## Wstęp

Niniejszy Aneks nr 1 został opracowany w wyniku wezwania Regionalnego Dyrektora Ochrony Środowiska w Warszawie z dnia 12 maja 2015 r. do uzupełnienia dokumentacji, dotyczącej wniosku z dnia 31 marca 2015 r. o wydanie decyzji o środowiskowych uwarunkowaniach dla przedsięwzięcia polegającego na rozbudowie drogi krajowej nr 7 do parametrów drogi ekspresowej na odcinku Płońsk – Czosnów.

*Aneks nr 1 do raportu oddziaływaniu na środowisko dla przedsięwzięcia, polegającego na  
rozbudowie drogi krajowej nr 7 do parametrów drogi ekspresowej na odcinku  
Płońsk – Czosnów*

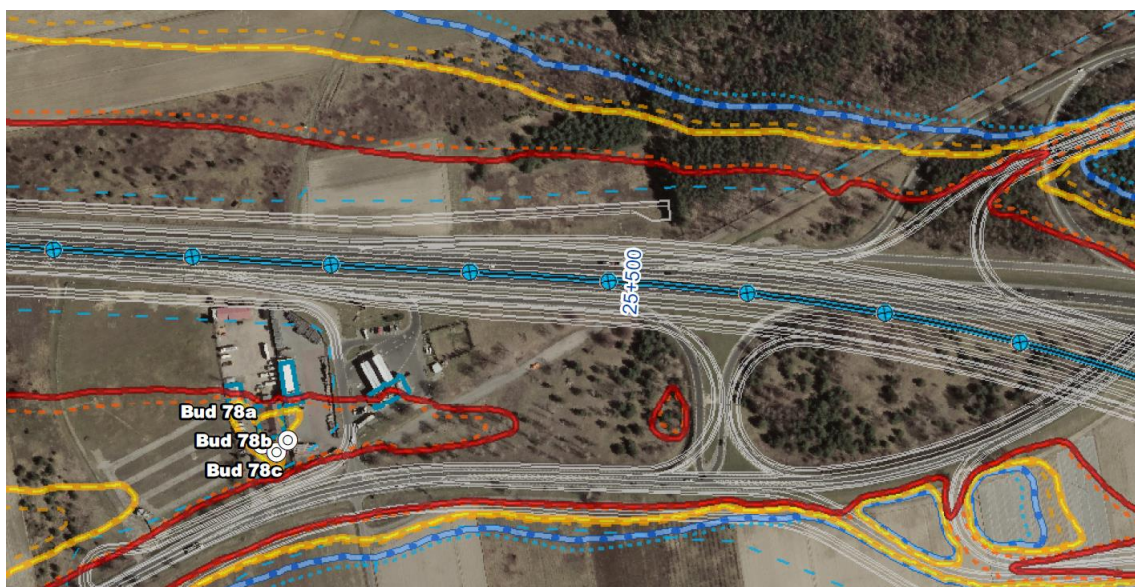
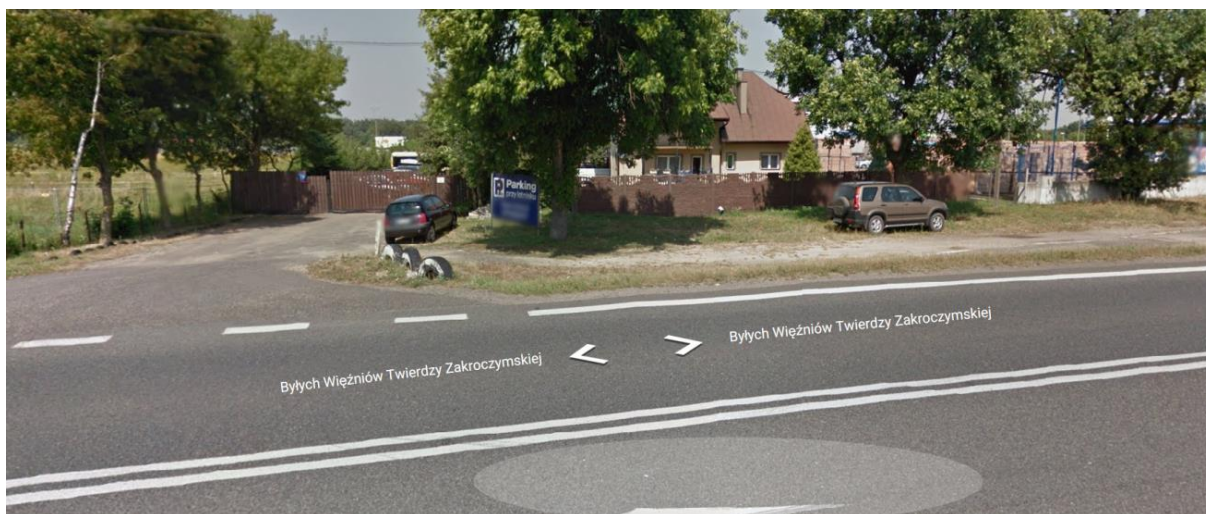
8. Każdy wariant był analizowany oddzielnie - został wykonany indywidualny projekt zarówno drogowy, jak i akustyczny. Dla każdego wariantu zaprojektowano zabezpieczenia akustyczne.

Ponadto analizy wymaga, czy w danym przypadku inwestycja rzeczywiście ma identyczny przebieg (warianty różnią się przesunięciem osi w lewo i w prawo kilka metrów niezauważalnie na mapie w tej skali oraz wysokością niwelety).

Poza tym ukształtowanie korpusu drogi oraz skarp i warunki widoczności mogły wymusić inne parametry zabezpieczeń.

Ponadto, należy zauważyć występowanie niewielkich różnic w prognozie ruchu.
